TRANS/WP.29/2003/37
4 April 2003

ПРЕДЛОЖЕНИЕ ПО ПРОЕКТУ ДОПОЛНЕНИЯ 15
К ПОПРАВКАМ СЕРИИ 04 К ПРАВИЛАМ № 16

(Ремни безопасности)

Документ передан Рабочей группой по пассивной безопасности (GRSP)

Чертеж 1 - Габариты ISO/F3 для полноразмерной ДУС, устанавливаемой по направлению движения (высота 720 мм) - КЛАСС РАЗМЕРА А ISOFIX

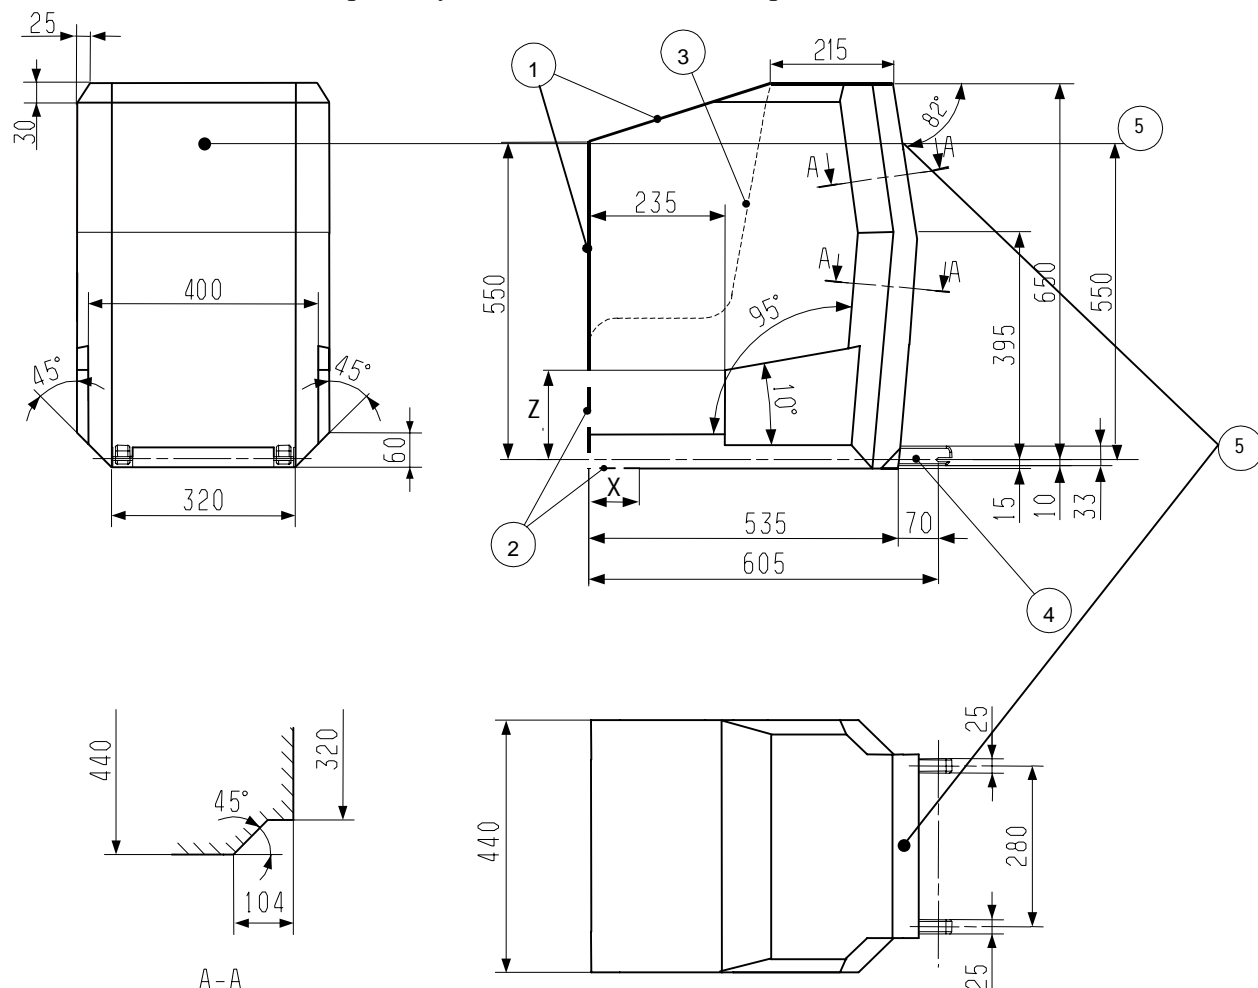
4.1 Три проекции полноразмерной детской удерживающей системы, устанавливаемой по направлению движения.

- 1 Ограничения степени свободы в направлении вперед и вверх
- 2 Пунктиром отмечена допустимая зона выступа опоры или аналогичного устройства
- 3 Нет
- 4 Дополнительные спецификации зоны расположения соединения приведены в Правилах № 44

Чертеж 2 - Габариты ISO/F2 для среднеразмерной ДУС, устанавливаемой по направлению движения (высота 650 мм) - КЛАСС РАЗМЕРА В ISOFIX

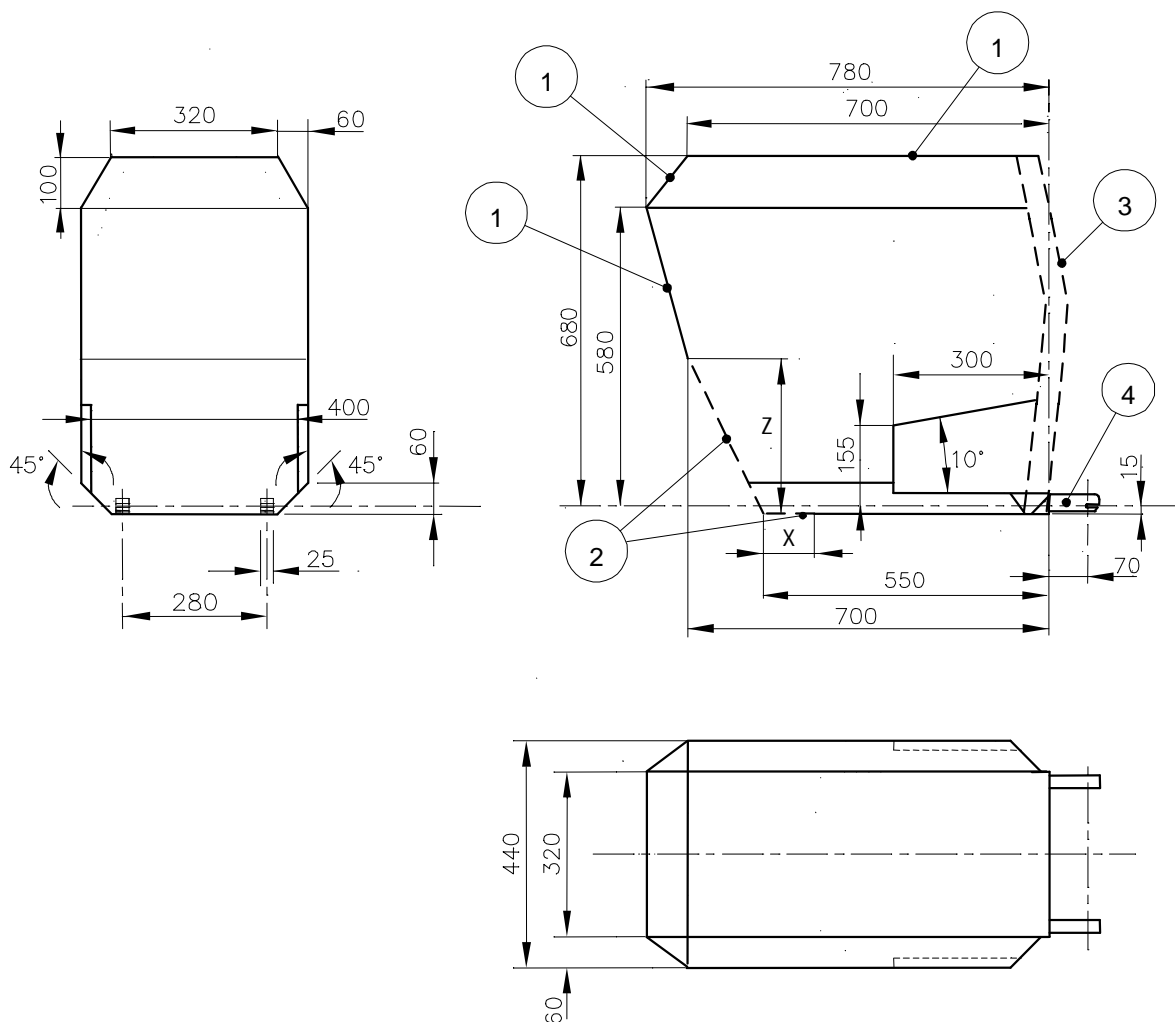
4.2 Три проекции среднеразмерной детской удерживающей системы для детей младшего возраста, устанавливаемой по направлению движения

- 1 Ограничения степени свободы в направлении вперед и вверх
- 2 Пунктиром отмечена допустимая зона выступа опоры или аналогичного устройства
- 3 Форма ФПДУУ для целей определения положения в Правилах № 14
- 4 Дополнительные спецификации зоны расположения соединения приведены в Правилах № 44
- 5 Детали крепления верхнего страховочного фала ISOFIX

Чертеж 3 - Габариты ISO/R3 для полногабаритной ДУС для детей младшего возраста, устанавливаемой против направления движения - КЛАСС РАЗМЕРА С ISOFIX

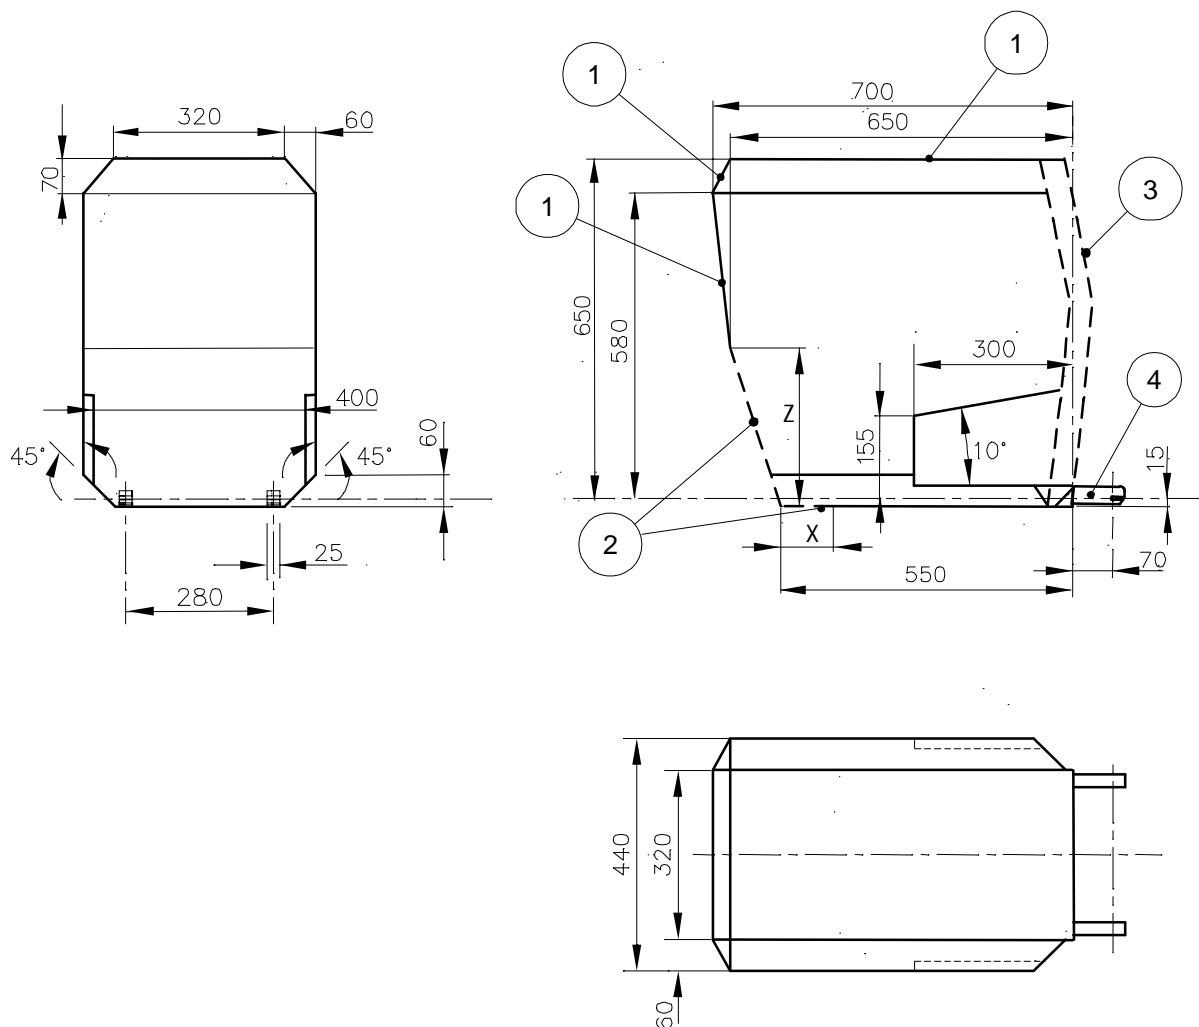
4.3 Три проекции полногабаритной детской удерживающей системы для детей младшего возраста, устанавливаемой против направления движения

- 1 Ограничения степени свободы в направлении назад и вверх
- 2 Пунктиром отмечена допустимая зона выступа опоры или аналогичного устройства
- 3 Ограничение перемещения в направлении назад (справа на чертеже) указано на чертеже 2 устройства, устанавливаемого по направлению движения
- 4 Дополнительные спецификации зоны расположения соединения приведены в Правилах № 44

Чертеж 4 - Габариты ISO/R2 для среднегабаритной ДУС для детей младшего возраста, устанавливаемой против направления движения - КЛАСС РАЗМЕРА D ISOFIX

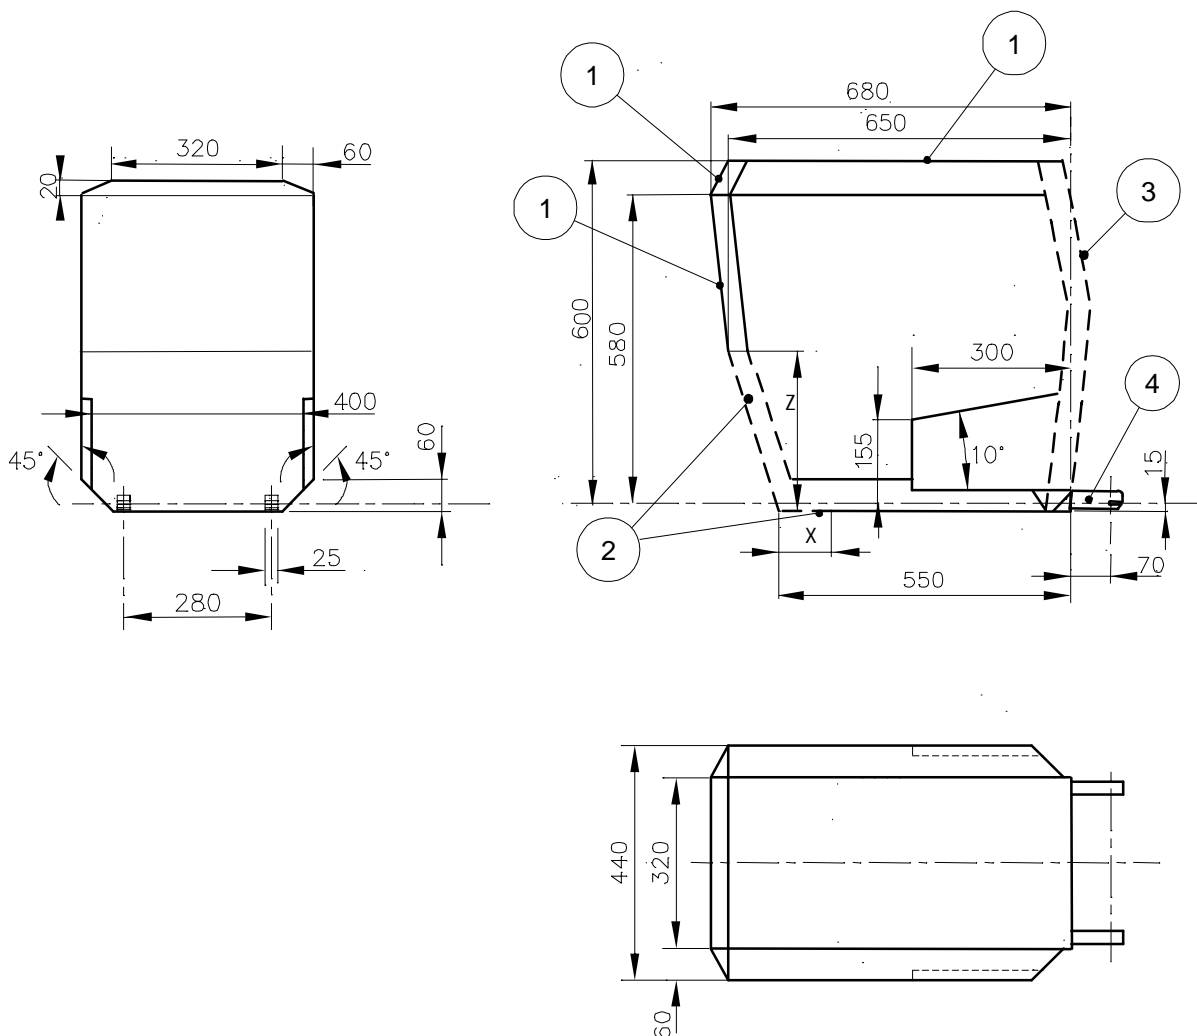
4.4 Три проекции среднегабаритной детской удерживающей системы для детей младшего возраста, устанавливаемой против направления движения

- 1 Ограничения степени свободы в направлении назад и вверх
- 2 Пунктиром отмечена допустимая зона выступа опоры или аналогичного устройства
- 3 Ограничение перемещения в направлении назад (справа на чертеже) указано на чертеже 2 системы, устанавливаемой по направлению движения
- 4 Дополнительные спецификации зоны расположения соединения приведены в Правилах № 44

Чертеж 5 - Габариты ISO/R1 для ДУС, предназначенной для младенцев и устанавливаемой против направления движения - КЛАСС РАЗМЕРА E ISOFIX

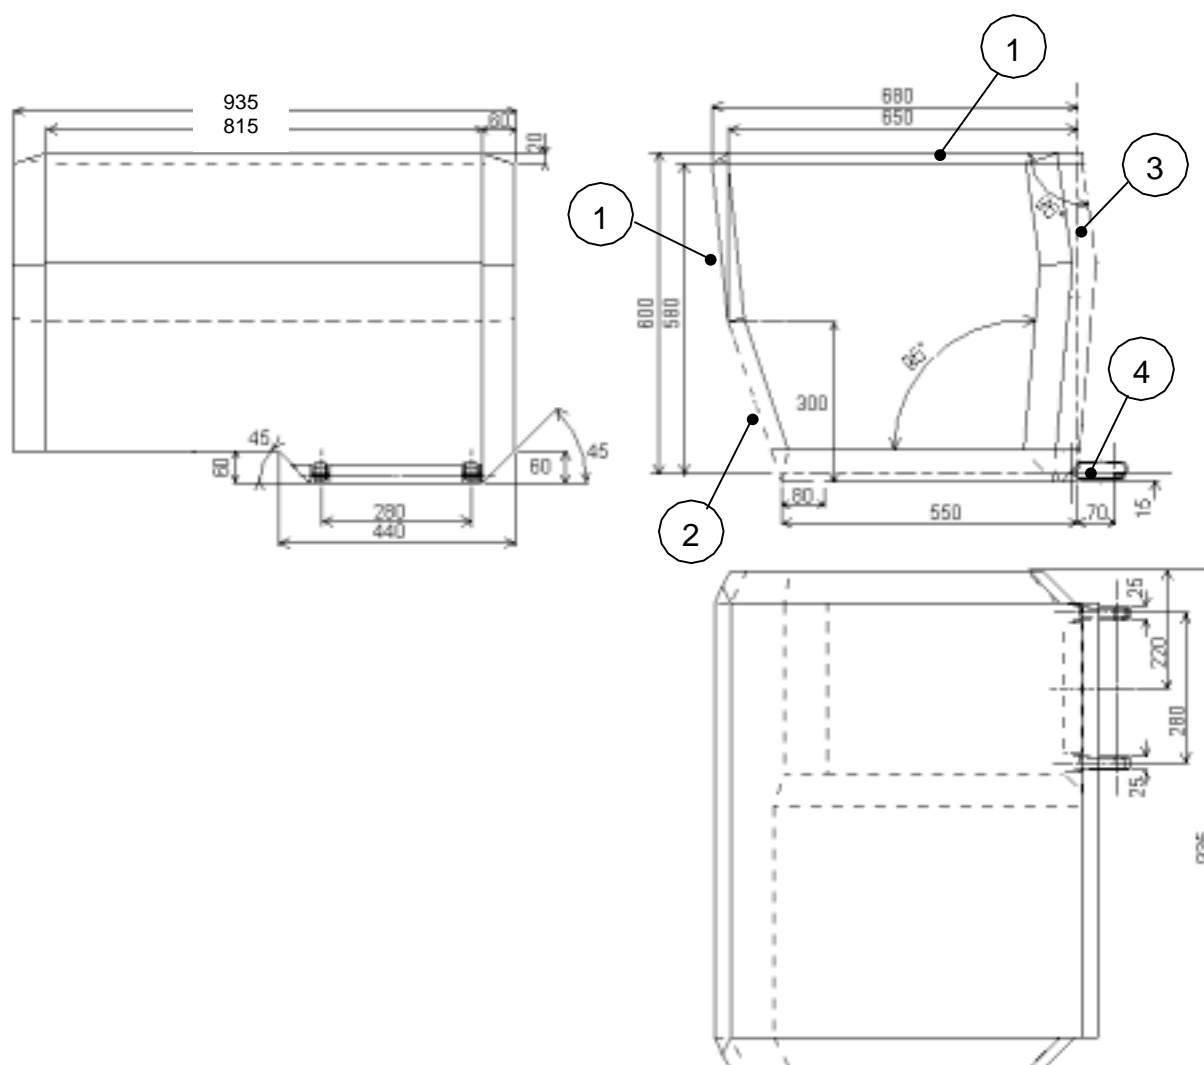
4.5 Три проекции детской удерживающей системы для младенцев, устанавливаемой против направления движения

- 1 Ограничения степени свободы в направлении назад и вверх
- 2 Пунктиром отмечена допустимая зона выступа опоры или аналогичного устройства
- 3 Ограничение перемещения в направлении назад (справа на чертеже) указано на чертеже 2 системы, устанавливаемой по направлению движения
- 4 Дополнительные спецификации зоны расположения соединения приведены в Правилах № 44
